45F-09-005

不具合連絡書

BB-27205

FPS009-05#SH-2 ノッチアリ(シャキウザイ)

略図(必要な場合のみ)

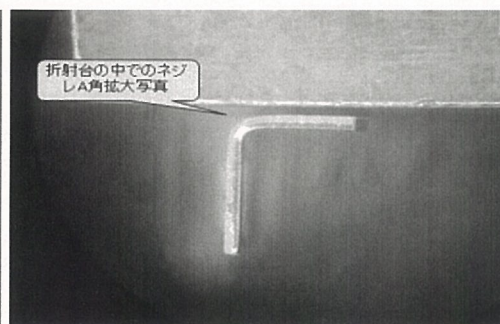
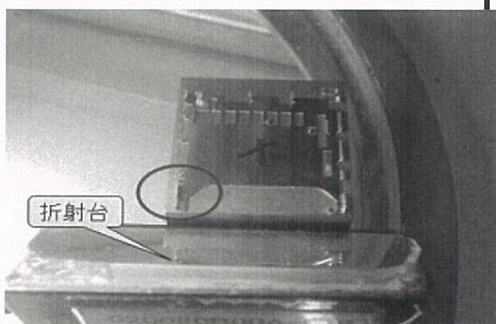
寸法不良

ネジレA角規格外

規格 0.07MAX → 実測値 0.004~0.119
